Zusammenstellung des Abwägungsmaterials aus der Beteiligung der Öffentlichkeit und der der Behörden und sonstigen Träger öffentlicher Belange gem. § 4a BauGB

Begründung

Zeichnerischer Teil

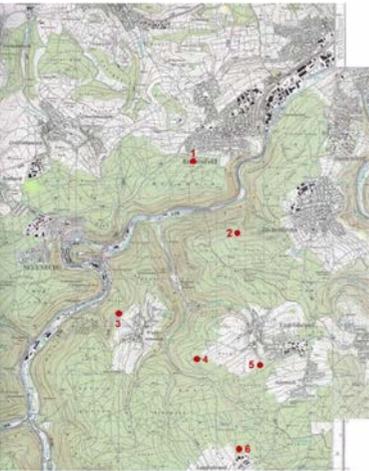
12.14.		<p>8. Auch bezüglich der in der Planbegründung zitierten Normen in der Begründung wird deutlich, dass bislang keine hinreichende Abwägung stattgefunden hat. „Bei der Abwägung der Belange des Landschaftsbildes ist zu berücksichtigen, dass Windenergieanlagen insofern ortsgebunden sind, dass nur auf windhöffigen Standorten außerhalb der Tabubereiche ein wirtschaftlicher Betrieb möglich ist. Eine Beeinträchtigung des Erholungswerts der Landschaft nimmt der Gesetzgeber in einem gewissen Maß hin, indem er die Windenergieanlagen gemäß § 35 Abs. 1 Nr. 5 BauGB als privilegierte Bauvorhaben eingestuft hat. Öffentliche Belange können einem gem. § 35 Abs. 3 Satz 1 Nr. 5 BauGB privilegierten Vorhaben nur dann entgegenstehen, wenn das Orts- und Landschaftsbild besonders schützenswert ist oder das Orts- und Landschafts-</p>

Nr.	Gemeinde	Stellungnahme
		<p>bild in besonders gewichtiger Weise negativ verändert wird. Dies ist für die Potenzialflächen Heuberg, Horntann und Hirschgarten nicht der Fall. Im Unterschied zu sonstigen Eingriffen in den Naturhaushalt durch Windenergieanlagen kann die Beeinträchtigung des Landschaftsbildes durch landschaftsgestaltende Maßnahmen i.d.R. nicht vermieden oder kompensiert werden. Von der Naturschutzbehörde wird ein monetärer Ausgleich für das Schutzgut Landschaftsbild gefordert. Maßgeblich für die Bemessung der Höhe des Ersatzgeldes ist eine Bewertung der Eingriffsschwere am konkret beantragten Standort. Dafür ist i. d. R. im Genehmigungsverfahren eine Visualisierung der Windenergieanlagen vom Vorhabenträger vorzulegen.“ Hier wird außer Acht gelassen, dass nicht nur § 35 Abs. 3 Satz 1 Nr. 5 BauGB zum Prüfprogramm in einem immissionsschutzrechtlichen Genehmigungsverfahren gehört, sondern auch § 15 Abs. 5 BNatSchG: „Können die eingriffsbedingten Beeinträchtigungen nicht vermieden und auch nicht binnen einer angemessenen Frist in dem erforderlichen Umfang ausgeglichen oder ersetzt werden, darf der Eingriff nicht zugelassen werden, wenn die Belange des Naturschutzes und der Landschaftspflege bei der Abwägung aller Anforderungen an Natur und Landschaft im Range vorgehen. Unter den genannten Voraussetzungen etabliert § 15 Abs. 5 BNatSchG ein strikt beachtliches Untersagungsgebot“ (Landmann/Rohmer/UmweltR, 92. EL Februar 2020 Rn. 41, BNatSchG § 15 Rn. 41) Nach dem sogenannten Huckepack-Verfahren ist die BNatSchG-Überprüfung eigenständig durchzuführen – sie wird sozusagen auf die BauGB-Prüfung „aufgesattelt“: „Die naturschutzrechtliche Eingriffsregelung stellt ein eigenständiges Rechtsregime dar, welches lediglich verfahrensrechtlich gemäß § 17 Abs. 1 BNatSchG dem jeweiligen Zulassungsverfahren „aufgesattelt“ wird (vgl. BVerwG, Urt. v. 17.1.2007 - 9 C 1.06 -, BVerwGE 128, 76, Rn. 26; Siegel, in: Frenz/Müggenborg, a.a.O., § 17 Rn. 4). Die Gesetzesbegründung zu § 17 BNatSchG spricht - in Anlehnung an die in Literatur und Rechtsprechung gebräuchliche Terminologie (vgl. Schumacher/Fischer-Hüftle, a.a.O., § 17 Rn. 1; Gellermann, in: Landmann/Rohmer, Umweltrecht, Stand 1.5.2016, § 17 BNatSchG Rn. 4) - in diesem Zusammenhang auch von einer „Huckepack“-Lösung (Entwurf eines Gesetzes zur Neuregelung des Rechts des Naturschutzes und der Landschaftspflege v. 17.3.2009, BT-Drs. 16/12274, S. 59). Die materielle naturschutzrechtliche Prüfung erfolgt innerhalb des jeweiligen Zulassungsverfahrens - hier des immissionsschutzrechtlichen Genehmigungsverfahrens - hingegen eigenständig am Maßstab der naturschutzrechtlichen Eingriffsregelung (vgl. BVerwG, Urt. v. 13.12.2001 - 4 C 3.01 -, NuR 2002, 360, 361).“ [OVG Lüneburg Urt. v. 10.1.2017 – 4 LC 198/15, BeckRS 2017, 101711 Rn. 91, beck-online] Wenn im Rahmen einer Flächennutzungsplanung alleine auf § 35 Abs. 3 Satz 1 Nr. 5 BauGB abgestellt wird und nicht auch auf § 15 Abs. 5 BNatSchG, dann werden die Abwägung und das Abwägungsergebnis notwendigerweise fehlerhaft und rechtlich angreifbar.</p>

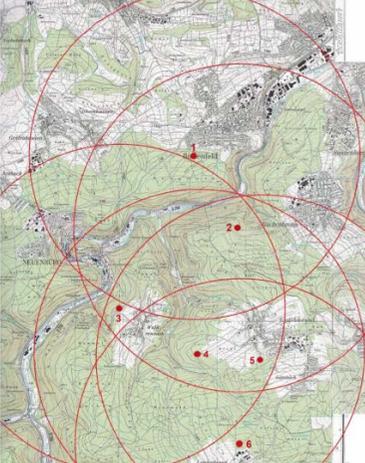
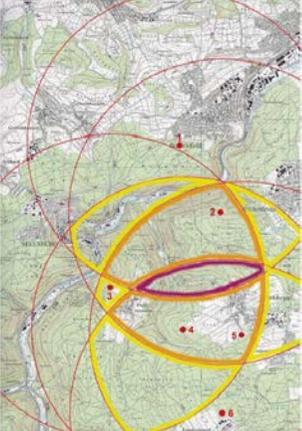
12.16.	Mindestflächengröße	<p>Die als weiches Tabukriterium definierte Mindestflächengröße führt hier dazu, dass zwei Flächen, die weiter nördlich liegen (in der Nähe von Neuenbürg und Engelsbrand, aber entfernt von Dobel; 8 ha und 43 ha) nicht als Konzentrationsflächen dargestellt werden. Insbesondere mit Blick auf die obigen Ausführungen zum Landschaftsbild und zu der für die Gemeinde Dobel äußerst belastenden Summationswirkung ist dies unausgewogen.</p> <ol style="list-style-type: none"> 1. Bereits aus der Einordnung dieses Kriteriums als weiches Kriterium ergibt sich, dass dies keineswegs zwingend ist. Vielmehr ist es ohne weiteres möglich, entweder auf eine Mindestflächengröße zu verzichten oder aber diese geringer anzusetzen (beispielsweise bei 40 ha). 2. Wägt man die oben erläuterten Belange im Hinblick auf das Landschaftsbild, auf die Erholung und auf die Auswirkungen zulasten der Gemeinde Dobel mit dem durch die Mindestflächengröße beabsichtigten Ziel ab, so zeigt sich hier eine rechtlich nicht mehr haltbare (und daher auch gerichtlich überprüfbare) Abwägungsdisproportionalität.
